型 号	BJ2691	设 计	制 图	审 核	核 准	视 图
名 称	装配图		刘 培	开发部 2012.07.14		
材 料			2012-06-05	宋检望		
绘图单位： mm 普通公差： ±0.05		第 1 页，共 1 页		比例：	2.5：1

BAO JIE ELECTRONICS (SHEN ZHEN) LIMITED
宝捷时计电子（深圳）有限公司

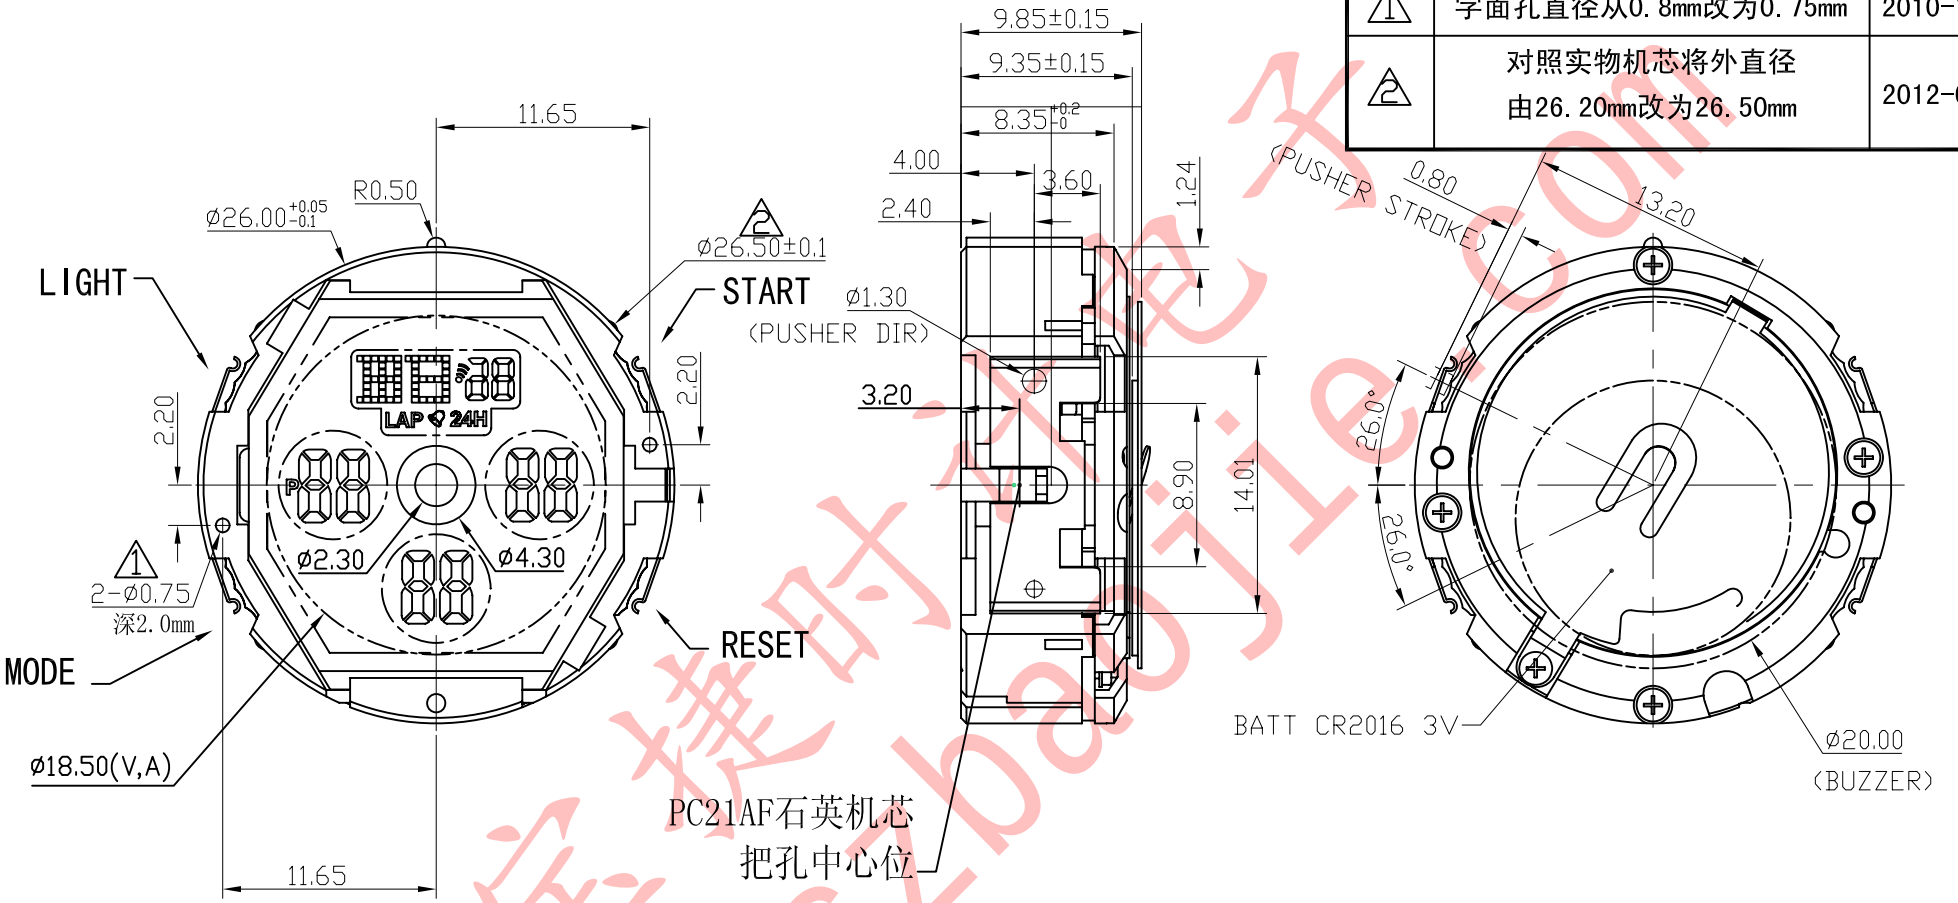
修订		版本	C
项目	描述	日期	
1	字面孔直径从0.8mm改为0.75mm	2010-12-27	
2	对照实物机芯将外直径 由26.20mm改为26.50mm	2012-06-05

说明：
1、机芯尺寸（包含突出）：ø26.50±0.1
2、机芯尺寸（不包含突出）：ø26.00 +0.05 -0.1
3、机芯厚度（包含蜂鸣片）：9.85±0.15
4、建议配壳尺寸（不含面圈厚度）：ø26.35 +0.05 -0.0 X 9.90 +0.05 -0.0
